Réponse à l'avis de l'Autorité Environnementale

Projet de parc éolien « Bourbriac Nord »

Commune de Bourbriac

Décembre 2018

La carte 159, page 360 de l'étude d'impact, représente le tracé envisagé et les sites d'inventaires et de protection du patrimoine naturel

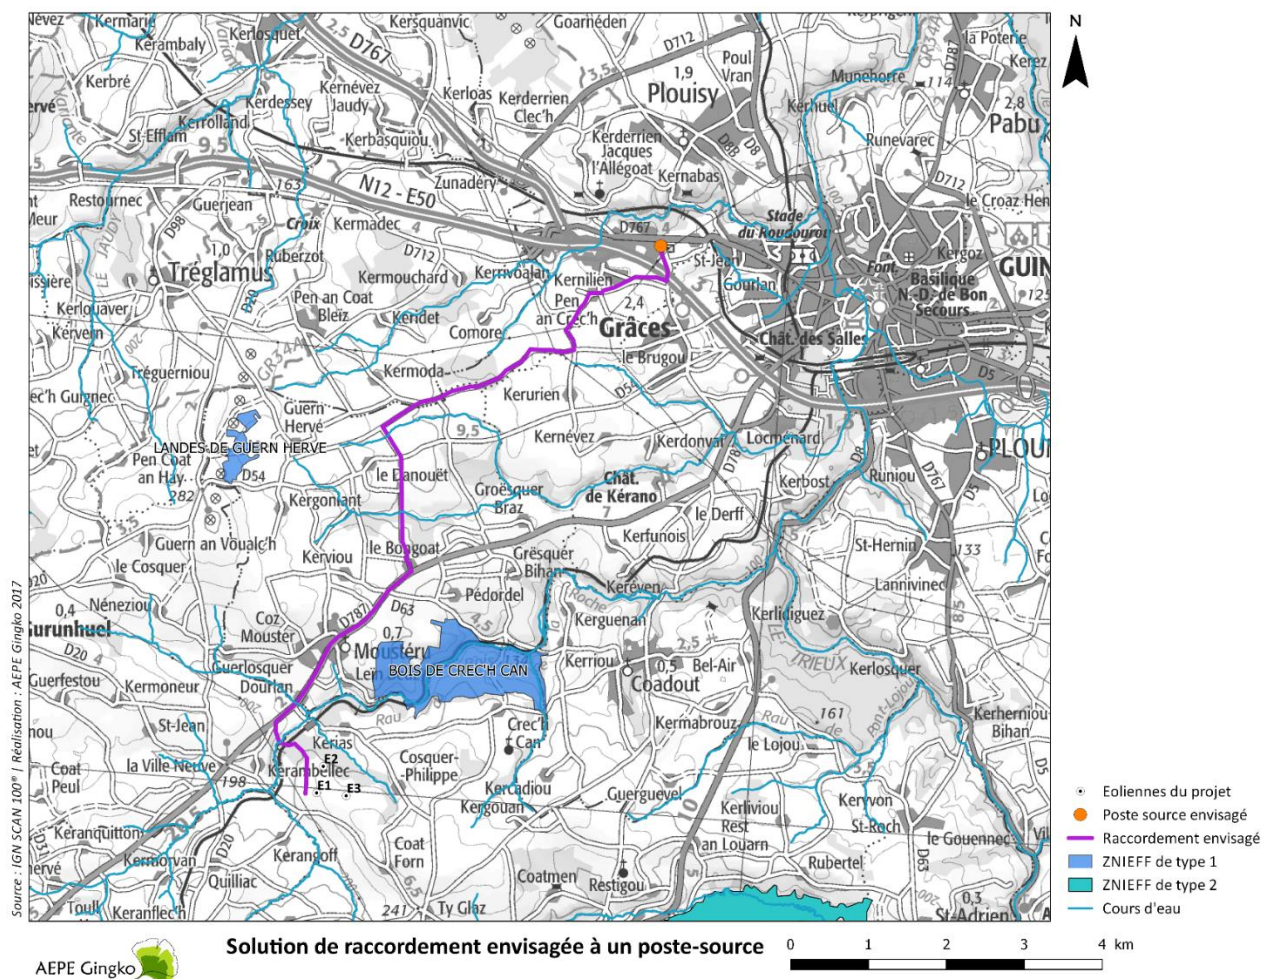
Page 2 de l'avis : L'évaluation environnementale devra inclure celle du raccordement du projet au poste-source, composante du projet.

Le raccordement du poste de livraison au poste source est sous la responsabilité d'ENEDIS et à la charge du maître d'ouvrage.

Partie ajoutée pages 359-360 de l'étude d'impact (Pièce 5B du dossier).

Aucun site Natura 2000, aucune Znieff de type I, Znieff de type II, arrêté de protection de biotope (APB) ou autre zonage d'inventaire ou de protection du patrimoine naturel n'est concerné par ce raccordement.
